Projet de Construction de Trois (03) Échangeurs à Abidjan

Réponses à une demande d'éclaircissements

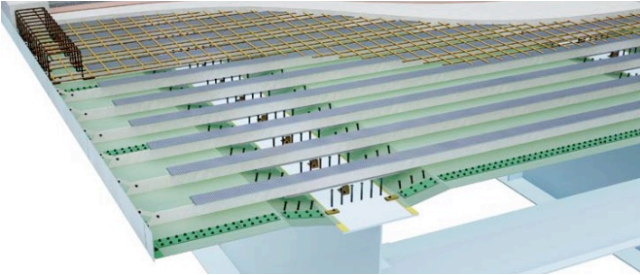
No.	Rubrique/Section/Volume/Partie	Page/Plan	Questions	Réponses
			Table des matières Avis d'appel d'offres AAO-1 PREMIÈRE PARTIE Procédures d'appel d'offres Section I. Instructions aux soumissionnaires IS-1 Section II. Données particulières DP-1 Section III. Critères d'évaluation et de qualification CEQ-1 Section IV. Formulaires de soumission FS-1 Section V. Pays d'origine éligibles des Prêts APD du Japon PE-1 DEUXIÈME PARTIE Spécifications des Travaux Section VI. Spécifications des Travaux ST-1 TROISIÈME PARTIE – Marché Section VII. Cahier des Clauses administratives générales CCAG-1 Section VIII. Cahier des Clauses administratives particulières CCAP-1 Section IX. Formulaires du Marché FM-1	
18	CCTP Partie II 11.2.2.8 Article 11 Ouvrages d'art Dalles composite acier-béton	P171	L'article 11.2.2.8 stipule « L'Entrepreneur devra proposer à l'approbation de l'Ingénieur le programme d'essais qu'il doit réaliser afin de garantir le bon fonctionnement de la structure. » Veuillez confirmer qu'il n'est pas nécessaire que l'Entrepreneur effectue des épreuves de chargement sur le tablier en dalles composite pour le projet en cours, et que les résultats des épreuves effectuées par le passé s'avèrent utiles. Il convient également de noter que nous avons l'intention d'incorporer toutes les barres d'armature en rouge sur le schéma ci-dessous dans les dalles composites du tablier afin de se conformer aux exigences relatives aux détails de ferrailage des ancrages des barrières BN4 qui sont données dans la « Barrière de sécurité pour la retenue des poids lourds - Barrières de niveau H2 ou	L'Entrepreneur effectuera des essais d'épreuves de chargement sur tous les ouvrages d'Arts du projet. Pour la réponse à la question d'incorporer des barres d'armatures dans la dalle composite n'est pas nécessaire à l'étape de la soumission mais sera abordé au démarrage du projet avec l'entreprise adjudicataire.

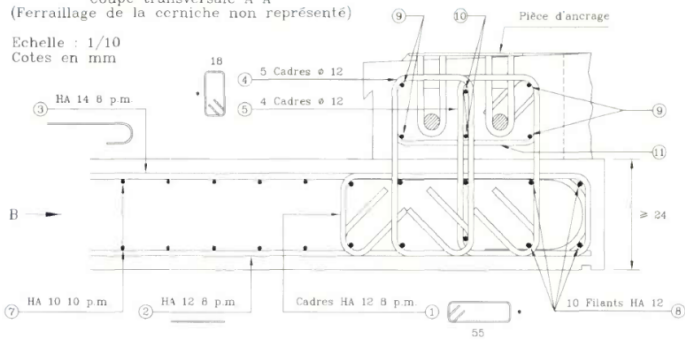
No.	Rubrique/Section/Volume/Partie	Page/Plan	Questions	Réponses
			<p>H3 ».</p>  <p style="text-align: center;"><i>Figure 4-1</i></p> <p style="text-align: right;"><i>en rouge : partie du ferrailage type du guide GC correspondant à l'ancrage dans le tablier</i> <i>en vert : partie du ferrailage type du guide GC correspondant à la flexion du hourdis</i></p>	
19	<p>CCTP Partie II 11.2.2.8 Article 11 Ouvrages d'art Dalles composite acier-béton</p>	P171	<p>La visualisation du tablier en acier composite que nous avons l'intention de proposer pour l'appel d'offres est illustrée ci-dessous.</p>  <p>Le schéma ci-dessous indique les détails de renforcement standard pour la dalle du tablier en béton armé qui interface</p>	<p>Il n'est pas prévu d'essai de collision de véhicule mais une note de calcul justifierais le changement.</p>

No.	Rubrique/Section/Volume/Partie	Page/Plan	Questions	Réponses
			<p>avec l'ancrage des barrières BN4. Le schéma est à l'origine inclus dans la « Barrière de sécurité pour la retenue des poids lourds - Barrière de niveau H2 ou H3 »</p> <p>Nous n'avons par l'intention d'installer des barres d'armature HA12 avec une barre marquée 2 et des barres d'armature longitudinales inférieures HA10 avec une barre marquée 7 figurant dans le schéma ci-dessous, parce que ces barres seraient incompatibles avec les membres en acier transversaux qui sont soudés sur la plaque inférieure en acier. Toutefois, la plaque inférieure et les membres en acier joueront le rôle de ces barres qui ont été omises. Nous comprenons, sur cette base, que l'omission de ces barres n'entraîne pas un écart du standard, et que par conséquent aucun essai de collision de véhicule n'est nécessaire. Veuillez confirmer que notre interprétation est correcte.</p>
